BEURTEILUNG

TECHNISCHE KONZEPTION

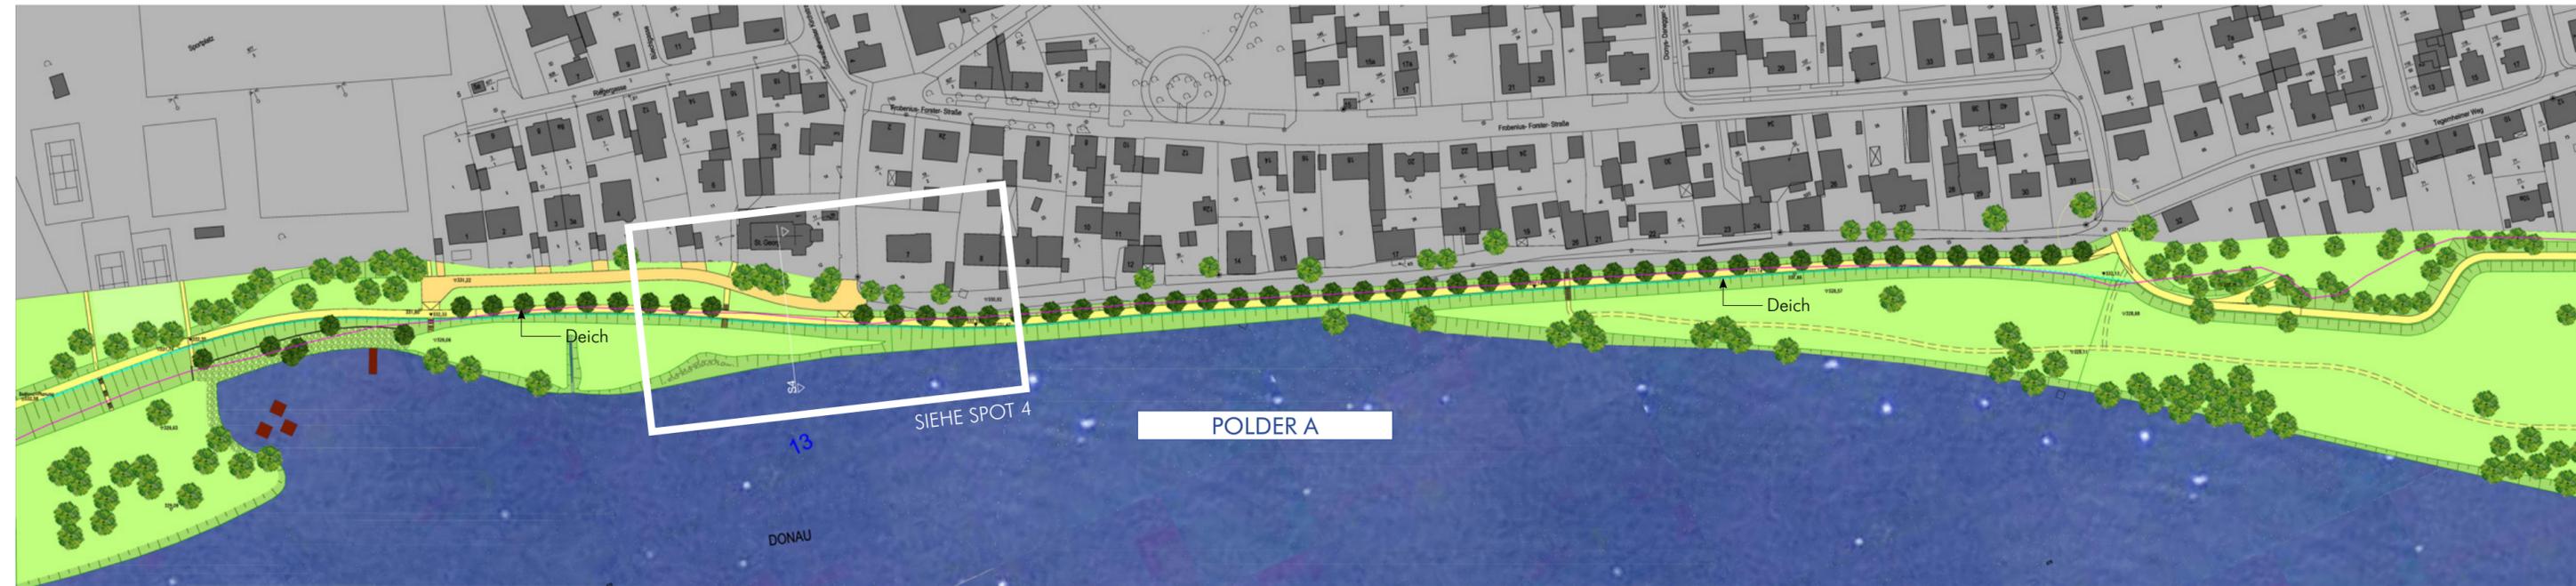
Die Vorschläge mit Vorlandabgrabungen und Parallelgerinnen im östlichen Anschluss an die Ortsbebauung Schwabelweis bzw. zur östlichen Stadtgrenze hin sind bemerkenswert. Zu bedenken ist hierbei jedoch, dass diese Flächen als SPA-Gebiet ausgewiesen sind und die vorgeschlagenen Maßnahmen hier einer Umweltprüfung zu unterziehen sind. Im Bereich vor der Parkierungsanlage Donauarena wird der Deich und der Donau-Radwanderweg jetzt kontinuierlich weitergeführt. Bereich Technikspot 4 Schwabelweis Die im Schnitt dargestellte Sicherung des Deiches mit Spundwand und verstellter Böschung muss konstruktiv optimiert werden.

Die gewünschte Badebucht sowie die Fußwegeanbindungen zur Vernetzung mit den dahinter liegenden Grünflächen/dem Baugebiet sind berücksichtigt und eingearbeitet worden. Dadurch wird der Flussbereich für die Freizeitnutzung attraktiviert.

Noch nicht im Detail nachgewiesen ist die Gestaltung der sehr steilen Uferböschungen entlang der Ortsbebauung, die dieser Aufgabe besser gerecht werden müssen. Die nur im Lageplan eingetragene Baumreihung entlang der Straße ist nicht Bestandteil des Konzeptes und entfällt.

Im Bereich vor der Parkierungsanlage Donauarena werden der Deich und der Donau-Radwanderweg jetzt kontinuierlich weitergeführt. Der vor dem Bereich der Parkplatzanlage dargestellte Vorlandabtrag und insbesondere die hier vorgesehene Flussautweitung bedeutet jedoch Eingriffe und Verluste bei den vorhandenen Auengehölzen.

Die Arbeit des Teams 01 überzeugt in seiner technischen Grundhaltung. Die städtebaulich-gestalterischen Elemente sind für den Ort angemessen gewählt. Die Beurteilungskommission empfiehlt, für die weitere Realisierung des Polders A die Arbeit des Teams 01 zu Grunde zu legen.
